**RELATÓRIO DE FISCALIZAÇÃO TÉCNICA DOS SISTEMAS DE ÁGUA E
ESGOTO DO MUNICÍPIO DE
SALTO**

**PRESTADORES: SERVIÇO AUTÔNOMO DE ÁGUA E ESGOTO DE SALTO – SAAE E
SANESALTO Saneamento Ltda**

Relatório R3 – Continuação do Diagnóstico e Não Conformidades

Americana, agosto de 2015

Descrição(4): Filtros

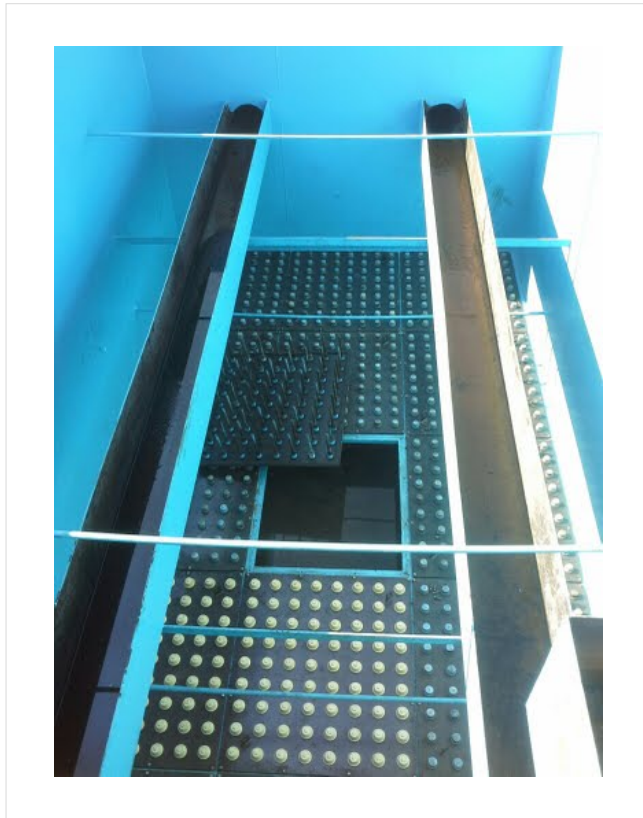
Descrição(5): Passagem de flocos para um dos filtros

Descrição(7): Tubulações de saída dos filtros

- ✓ Existência de vazamentos aparentes (Art. 2º da Lei Federal 11.445/2007). Prazo: Imediato

Informações complementares: ETA junto de captação no Ribeirão Buru, abastecendo região de bairros e condomínios. Não há registros de manutenção recente no sistema de cloração. Há vazamentos significativos nas saídas dos filtros.
